改善箇所説明図

R1250RS

① ヘッドライトコントロールユニット(改善箇所)

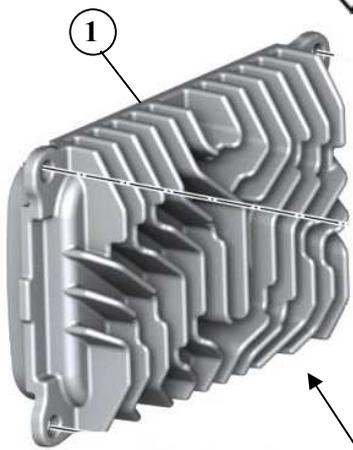
基準不適合発生箇所

デイトタイム・ランニング・ランプにおいて、ソフトウェアが不適切なため、基準の明るさを下回っているものがある。そのため、保安基準第34条の3に定める基準に適合しない。

改善の内容

全車両、改善されたソフトウェアでプログラムを書き換える。

識別：ヘッドライトユニットに白色の識別ペイントを塗布する。
